ASIA: Kannanotto Keskuspuisto II reittien ja porttien puistosuunnitelmaan alueella Vantinlaakso – Kaskimetsä

Kaupunkitekniikan keskuksen suunnitelmaluonnos

Kuva 1: Kaupunkitekniikan keskuksen esittämän suunnitelman reitistö

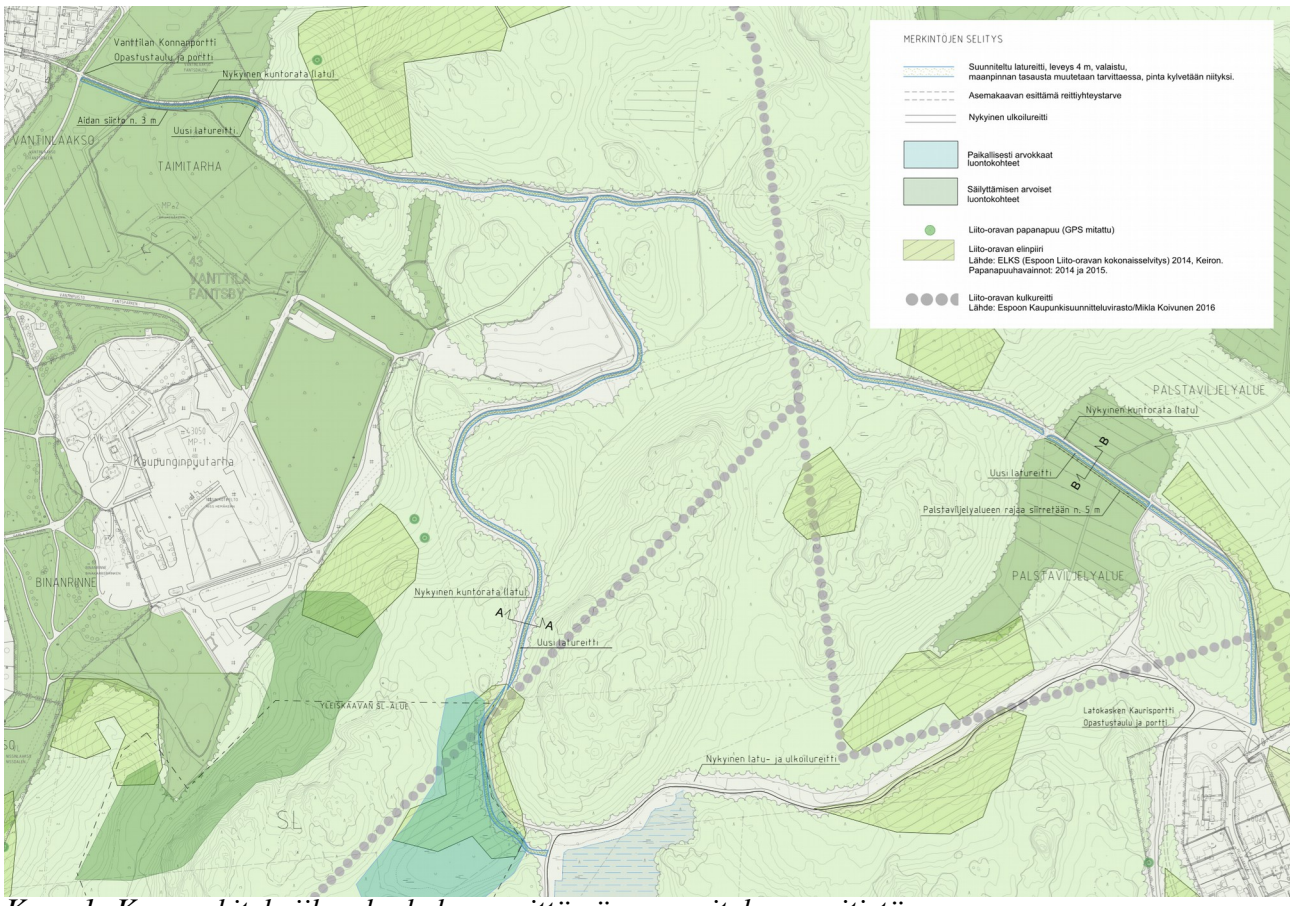
Hiihtovarauksen suunnittelualueen eteläosassa linjaus sijoittuu osan matkaa perusteilla olevan Harmaakallion luonnonsuojelualueen (SL) pohjoisosaan. Perusteilla olevan suojelualueen suojelumääräyksissä tämän suunnitelman hiihtovarauksen rakentamista reitille Vantinlaakso-Kaskimetsä ei ole sallittu.

Lisäksi nykyisen reitin länsipuolella on paikallisesti arvokkaaksi luontokohteeksi todettu saraneva, jota suojaavaa metsäkaistaletta ei tule kaventaa.

Suunnitelma uhkaa luonnontilaista puronotkoa nykyisen reitin välittömässä läheisyydessä (Kuva 1, leikkaus A) ja heikentää liito-oravan elinpiiriä (Espoon Liito-oravan kokonaisselvitys, 2014).

Ensisijaisesti suosittelemme, että suunnitelman hiihtovarauksien rakentamisesta luovutaan. Alueen lumitalvet ovat lyhyitä ja tulevat ilmastonmuutoksen jatkuessa edelleen lyhenemään. Hiihtovaraukset ovat jo nyt vähintään 10 kuukautta vuodesta pelkästään haitaksi.

Mikäli reittiulkoilun ongelmia ei voida muulla tavoin ratkaista, tarjoamme harkittavaksi liitteen 1 toteutusvaihtoehtoa. Ehdotus mahdollistaa yhdysreitit Vanttilasta Keskuspuiston runkoreitistöön hiihtäjille sekä muille liikkujille olevien väylien käyttöä maksimoiden. Ehdotus säästää alueen luontoarvot lähes nykyisellään ja viljelypalstat nykyisellään.
